Sicherheitsaudit

Ortsdurchfahrt Eppertshausen

Auditbericht

Ortsdurchfahrt (L3095) Eppertshausen

Abbildung 3: Großzügige Fahrbahnbreite im Bestand (Querschnitt Urberacher Str.)

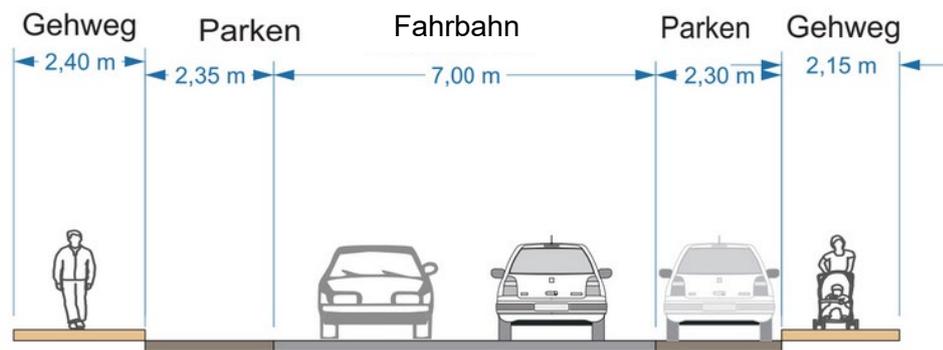
Der Gehweg entlang der Urberacher Straße weist mit 2,15 m - 2,40 m eine zu geringe Breite auf. Sicherheitsräume zum ruhenden Verkehr und Hauswänden sind nicht gegeben. Fußverkehr, radfahrende Kinder sowie mobilitätseingeschränkte Personen müssen im Überhol- oder Begegnungsfall ausweichen oder warten.

Da der Straßenquerschnitt mit 11,65 m (Abbildung 3) großzügig dimensioniert ist, sollte dem Fußverkehr eine größere Fläche zugeordnet werden. Es ist eine Abwägung der Belange und Sicherheit zugunsten des Fußverkehrs statt des ruhenden Verkehrs vorzunehmen. Eine Restbreite von 6,50 m Fahrbahn ist ausreichend für den Begegnungsfall von Schwerverkehr (vgl. RAST06: Kap. 4.3, S. 26).

Abbildung 11: Kind auf dem Fahrrad, Gefahrensituation auf zu schmalen Gehweg an der Hauptstraße kurz vor der Bahnhofstraße (Blickrichtung Norden)

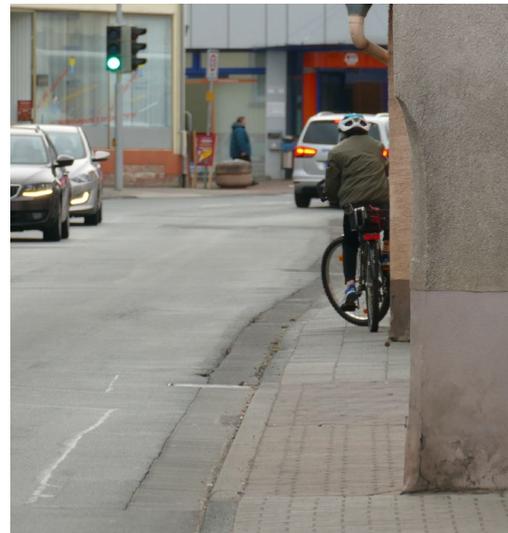
Im südlichen Bereich der Hauptstraße sind teilweise sehr geringe Gehwegbreiten vorhanden. Die Breite beträgt zwischen 0,30 – 1,00 m (Abbildung 8 und Abbildung 9). Zusätzlich sind Hauseingänge 0,95 m von der Bordsteinkante abgerückt (Abbildung 10), sodass besondere Aufmerksamkeit beim Verlassen des Hauses gegeben ist. Fußverkehr untereinander sowie radfahrende Kinder könnten zu spät wahrgenommen werden. Das für den Kfz-Verkehr unerwartete Ausweichen auf die Fahrbahn führt zu Konflikten des fließenden Verkehrs.

Für den schmalen Querschnitt (8,00 m Gesamtbreite) könnte eine Fahrbahnverengung geprüft werden. Eine Planung von außen nach innen begünstigt konstante Gehwegbreiten.

Abbildung 16: Mögliche Einrichtung der Mittelinsel (Auszug aus den Qualitätsstandards und Musterlösungen, Musterblatt QH-1)

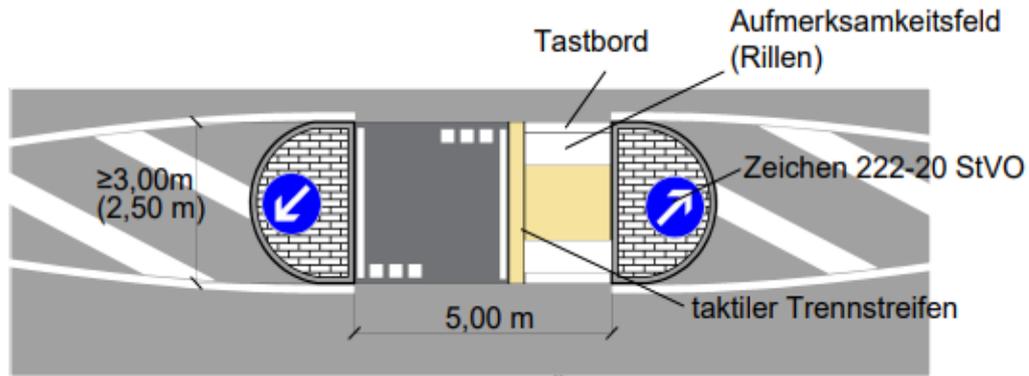
An der Urberacher Straße auf Höhe der Einmündung im Weißenfeld besteht keine gesicherte Überquerungsmöglichkeit für den Fuß- und Radverkehr. Der Fuß- und Radverkehr nach Westen werden auf einem einseitigen Zweirichtungs-Geh- und Radweg auf der südlichen Seite geführt. Der Kfz-Verkehr wird aufgrund der geradlinigen Führung im Ortseingangsbereich zu erhöhten Geschwindigkeiten verleitet, was ein Queren der Urberacher Straße zusätzlich erschwert.

Die Einrichtung einer Mittelinsel mit taktilen Leitelementen nach den Qualitätsstandards und Musterlösungen nach Abbildung 16 oder Abbildung 17 ist zu prüfen.

Abbildung 22: Querschnitt Hauptstr. 21-23 (Blickrichtung Norden)

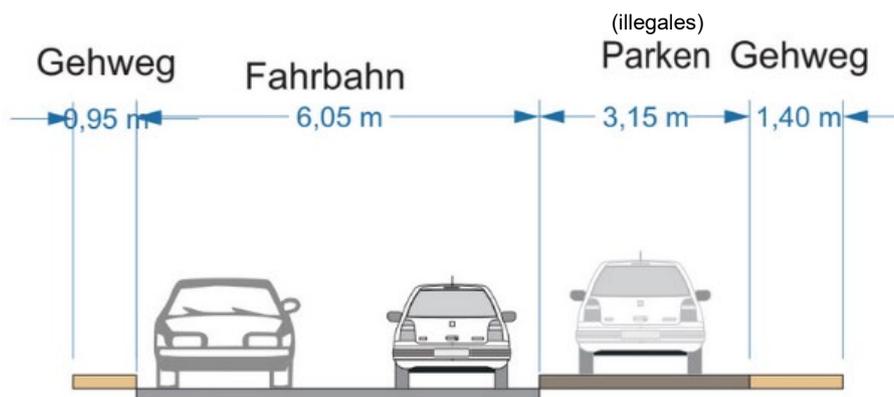
Der Seitenraum wird aufgrund eines abgesenkten Bordsteins (regelwidrig) als zusätzlicher Stellplatz genutzt und geduldet (Abbildung 23). Das Parken auf Gehwegen darf nur entsprechend der VwV- StVO mit Zeichen 315 „Parken auf Gehwegen“ zugelassen werden, „wenn genügend Platz für den unbehinderten Verkehr von Fußgängern gegebenenfalls mit Kinderwagen oder Rollstuhlfahrern auch im Begegnungsverkehr bleibt, die Gehwege und die darunter liegenden Leitungen durch die parkenden Fahrzeuge nicht beschädigt werden können und der Zugang zu Leitungen nicht beeinträchtigt werden kann.“ Nach den EFA 2002 entspricht dies einer Gehwegbreite von 1,80 m (EFA, S. 16, Bild 4).

Die daraus resultierende Führung des Fußverkehrs wird unübersichtlich, Sichtbeziehungen verhindert und die Breite der Gehwege reduziert. Die Sichtbeziehungen werden zusätzlich durch Abfallcontainer eingeschränkt.

Das Freihalten von Gehwegen ist im § 2 Abs 1 der StVO beschrieben und einzuhalten. Als Alternative kann die Fläche mit Radabstellanlagen vor den Geschäften ausgestattet werden. Multifunktionsstreifen für Laden und Parken mit einem Sicherheitstrennstreifen von 0,75 m zur Fahrbahn (Abbildung 24) sind bei Bedarf einzurichten. Einen Ersatz für den angeordneten Stellplatz bietet der öffentliche Parkplatz hinter Hausnummer 21-25.

Abbildung 25: Auszug Qualitätsstandards und Musterlösungen (HMWEVW, Musterblatt VE-3)

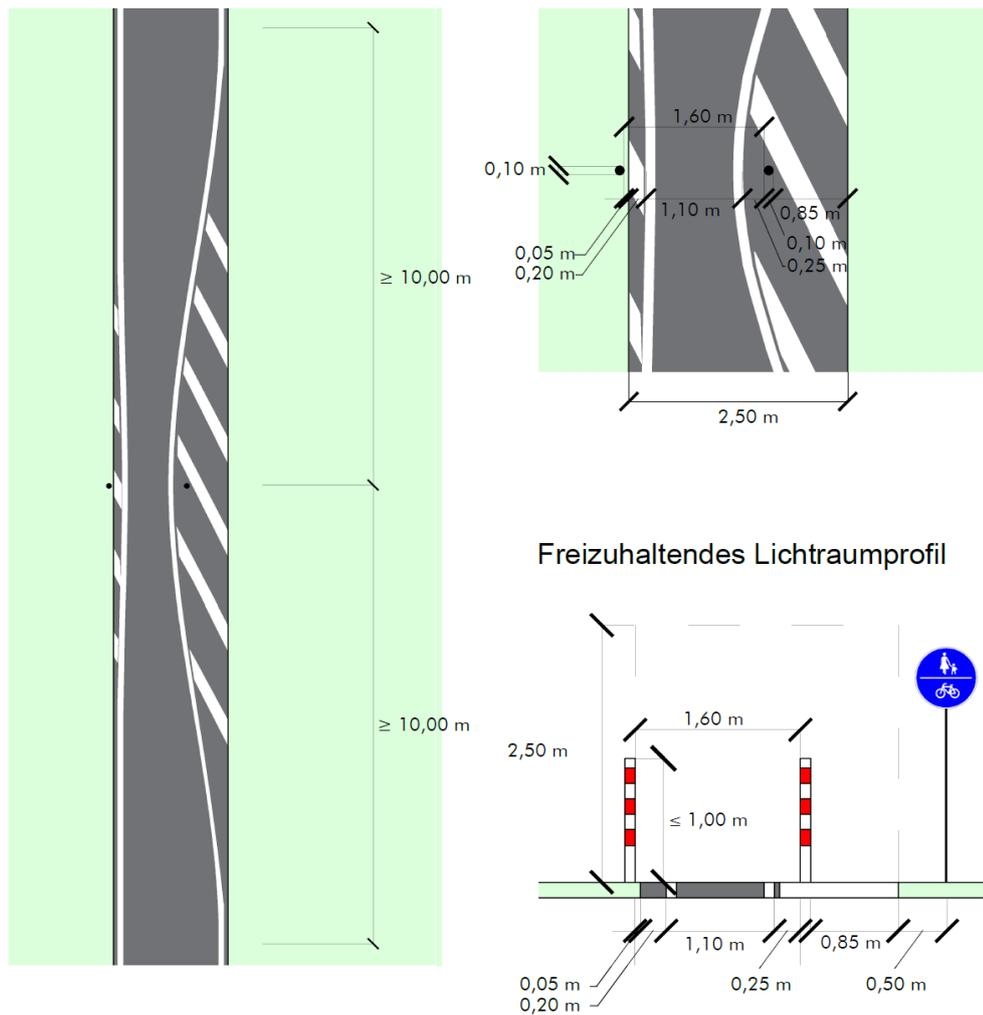
- [F6] Auf dem gemeinsamen Geh- und Radweg straßenbegleitend zur Urberacher Straße ist ein Poller installiert. Der Poller stellt ein Hindernis dar und ist besonders im Dunkeln nur schwer zu erkennen. Dies könnte zu einem Zusammenstoß bzw. Anprall führen.

Es ist zu prüfen, ob der Poller entfernt werden kann. Alternativ ist nach den Qualitätsstandards und Musterlösungen eine rechtzeitige Ankündigung durch Markierung und Verschwenkung herzustellen (Abbildung 25).

Abbildung 26: Möglicher Führungsformwechsel (Auszug aus den Qualitätsstandards und Musterlösungen HMWEW: Musterblatt RV-21), eigene Darstellung

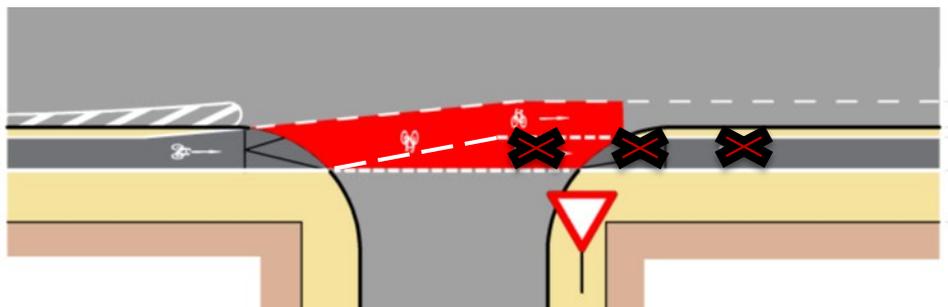
Der fahrbahnbegleitende gemeinsame Geh- und Radweg von Westen weist im Bestand keine Überleitung vom Seitenraum auf die Fahrbahnführung auf. Westlich der Einmündung Siemensstraße wird der Radverkehr im Seitenraum geführt, in Fahrtrichtung Osten ist der Gehweg für den Radverkehr freigegeben und damit nur mit Schrittgeschwindigkeit ohne Behinderung des Fußverkehrs befahrbar. Die empfohlene Führung des Radverkehrs ist damit auf der Fahrbahn, die jedoch durch Bordsteine und durchgezogene Breitstrichmarkierung abgegrenzt ist. Diese Führung ist nicht intuitiv begreifbar und führt zu Unsicherheit bzw. einer Weiternutzung des Gehwegs. Dies wiederum erzeugt Konflikte zwischen dem Fuß- und Radverkehr.

Eine Verschwenkung des gemeinsamen Geh- und Radweges wird am Einmündungsbereich Im Weißenfeld empfohlen, um den Radverkehr auf die Fahrbahn zu leiten (Abbildung 26).

Abbildung 31: Querschnitt Hauptstr. 21-23 (Blickrichtung Norden)

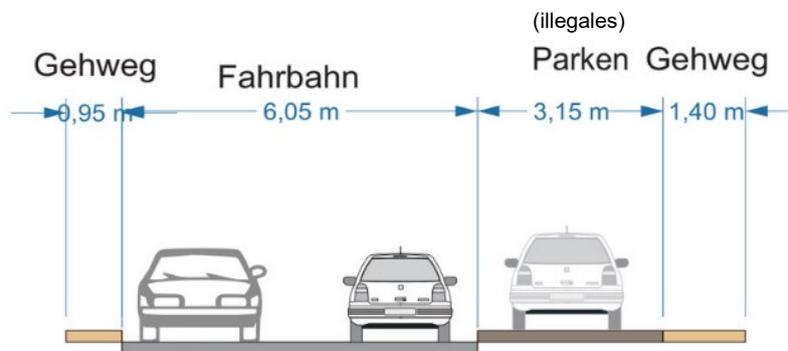
Auf Höhe der Hauptstraße 21-23 wird dem Kfz-Verkehr durch einen abgesenkten Bordstein und einer Umlaufsperrre auf dem Gehweg ermöglicht, im Seitenraum zu parken. Die Parkstände weisen keine ausreichenden Maße nach EAR auf und sind deshalb nicht durch Markierungen oder VZ 315 angeordnet (Abbildung 32). Ein- und Ausparkvorgänge führen zu Konflikten mit dem fließenden Verkehr und verringern die nutzbare Gehwegbreite (Abbildung 31).

Der nicht regelkonforme ruhende Verkehr im Seitenraum ist zu unterbinden, um die Gehwegbreite (0,95 m und 1,40 m) zu vergrößern.

Abbildung 37: Parkstände verhindern Zufahrt zur Liegenschaft

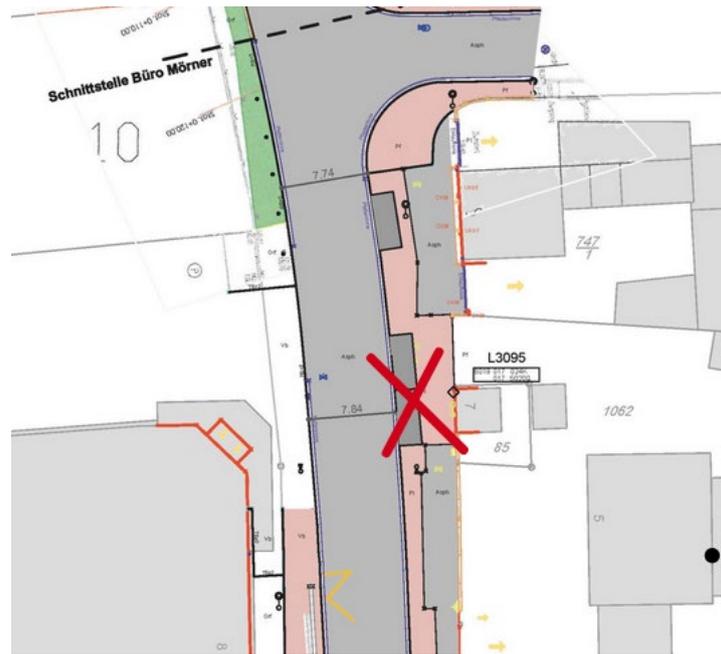
- [P1] In der Ober-Röder Straße südlich der Einmündung Sandweg sind Parkstände vorgesehen. Parken im Seitenraum ist an dieser Stelle nicht möglich (Abbildung 37), da die dahinterliegenden privaten Stellplätze nicht angefahren werden können.

Abbildung 38: Parkstände entsprechen nicht den Anforderungen an größer werdende Autobreiten

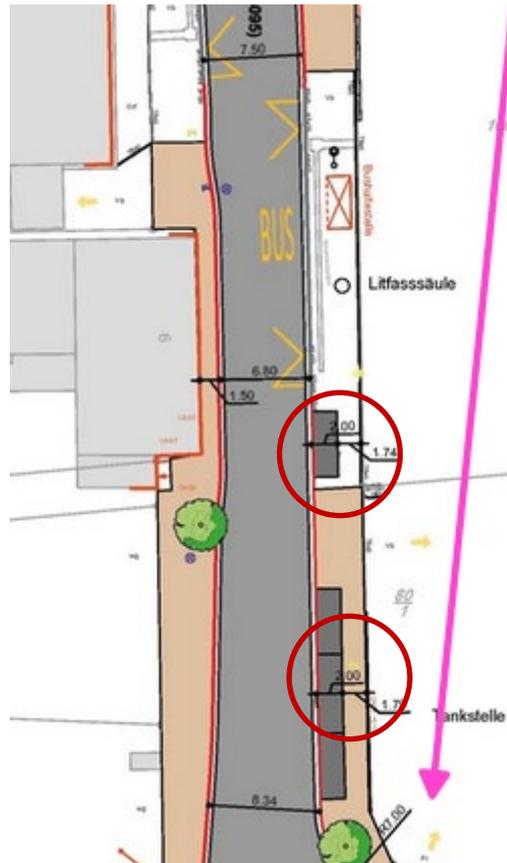
Die geplanten Parkstände im Untersuchungsabschnitt sind mit 2,00 m Breite ausgebildet (Abbildung 38). Dies genügt nicht sicher den neueren und damit größeren Autobreiten. Durch Überstände wird entweder der Gehweg noch schmaler oder bei teilweise Parken auf der Fahrbahn kann der Bus nicht parallel an die Haltestelle fahren. Hierdurch wäre ein sicheres, barrierefreies Ein- und Aussteigen nicht möglich.

Die Parkstände sind nach Möglichkeit auf eine Breite von 2,20 m zu erweitern.
